**REPÚBLICA DE COLOMBIA
SUPERINTENDENCIA DE INDUSTRIA Y COMERCIO**

Oficio N° 8284

Ref. Expediente N° NC2017/0005433

Asunto: **MODELO DE UTILIDAD**

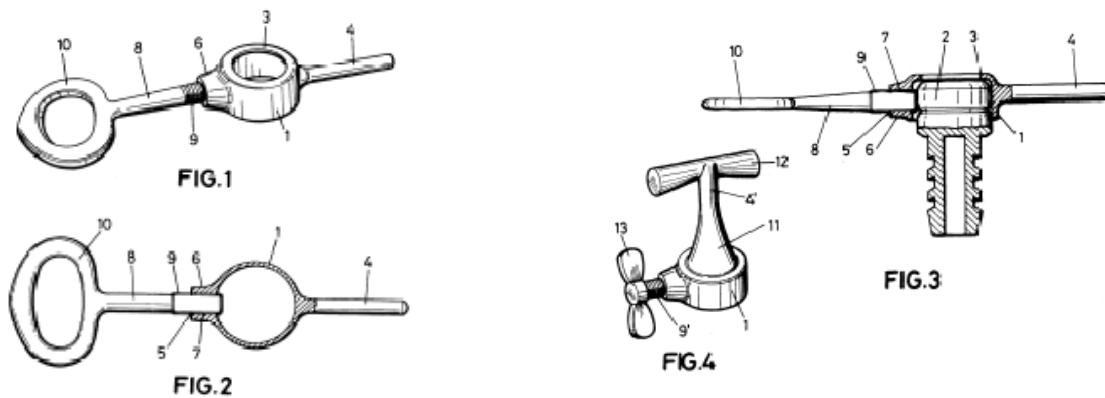
Se debe aportar un nuevo pliego de figuras éstas deberán ser elaboradas siguiendo las reglas del dibujo técnico con tinta negra, numeradas individual y consecutivamente. Se requiere que las figuras contengan números de referencia para designar cada una de las piezas o elementos mecánicos o eléctricos, en cortes o vistas de manera que se muestren todos los detalles de la invención para ser descritos. Preferiblemente, las figuras no deberán contener rótulos, cuadros, membretes o cotas, o leyendas en idiomas extranjeros, sólo los números de referencia para designar cada pieza o elemento mecánico o eléctrico, los cuales deben corresponder con lo definido en la descripción.

Las figuras presentadas tienen un sombreado el cual no deberían llevar los dibujos, hay elementos referenciados con el mismo número, como es el caso del número (1) que aparece en la figura 6 como una puerta y en la figura 9 como una rejilla.
